# 改善箇所説明図

## 基準不適合発生箇所

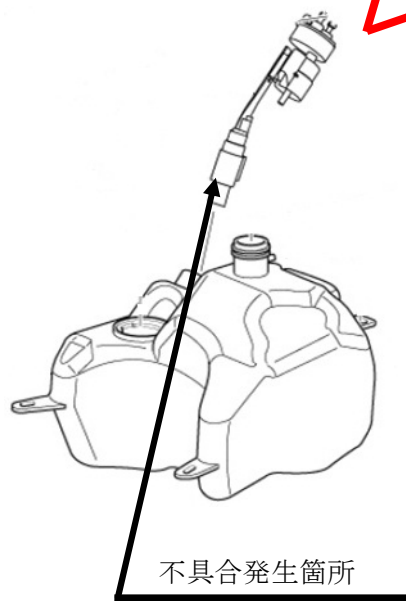
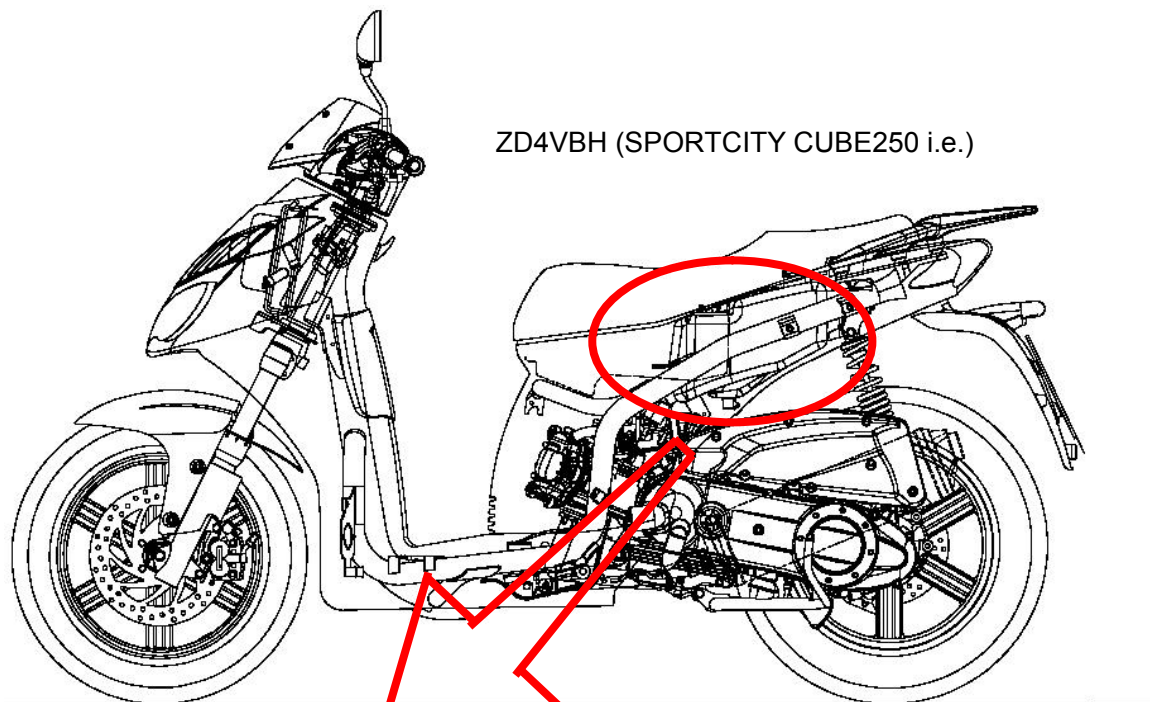
燃料ポンプにおいて、樹脂製インペラと燃料ポンプカバーのクリアランスの設計が不適切なため、走行後の燃料温度の上昇によって樹脂製インペラと燃料ポンプカバーが干渉するものがある。そのため、エンジン停止後、燃料ポンプが作動せず、燃料を供給できなくなり、エンジンを再始動できないおそれがある。

旧式: 緑のマーキング

改善後: 青のマーキング

全車両、燃料ポンプを対策品と交換する。
